Genehmigungsverfahren nach Bundes-Immissionsschutzgesetz (BImSchG)

Projekt: Errichtung und Betrieb von 5 Windkraftanlagen (WKA) des Typs Vestas V150, Nennleistung je 4,2 MW, Gesamthöhe 241 m, Nabenhöhe 166 m in 34513 Waldeck, Gemarkung Helsen

Projektname: Windpark Nordwaldeck

Zusammenstellung entscheidungserheblicher Berichte und Empfehlungen

DFS Deutsche Flugsicherung GmbH, Anlagenschutz, Prognose vom 21.06.2018
Windpark (11 WKA) Nordwaldeck für Antrag V201801196 vom 21.06.2018
mit Flugvermessung 201507490, TX1 10NM 5000ft vom 10.12.2015, mit neuen WEA

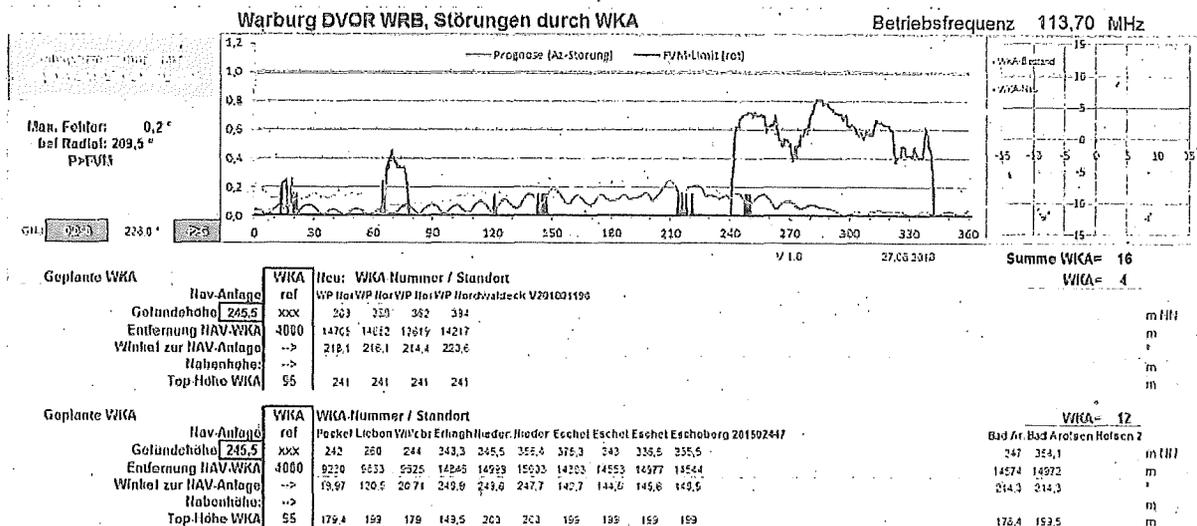
Die blaue Prognoselinie überschreitet im oben dargestellten Nachher-Szenario. (Prognose der bestehenden Windkraftanlagen zuzüglich der

DFS Deutsche Flugsicherung GmbH, Anlagenschutz, Prognose vom 21.06.2018
Windpark (11 WKA) Nordwaldeck für Antrag V201801196 vom 21.06.2018
mit Flugvermessung 201507490, TX1 10NM 5000ft vom 10.12.2015, mit 4 neuen WEA Nr. 1 – Nr. 4
unter Anwendung des Geringfügigkeitskriteriums

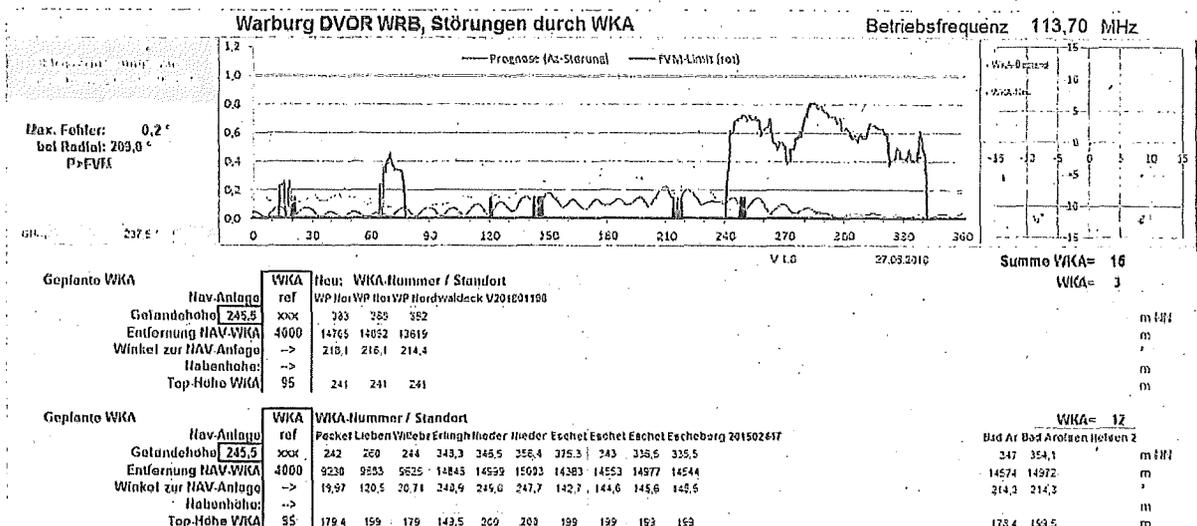
Bei der Untersuchung der 4 Windkraftanlagen Nr. 1 – Nr. 4 wird die Geringfügigkeitsgrenze von 0,049 mit einem Wert von 0,056 ebenfalls überschritten. Die 4 Windkraftanlagen sind nicht zustimmungsfähig.
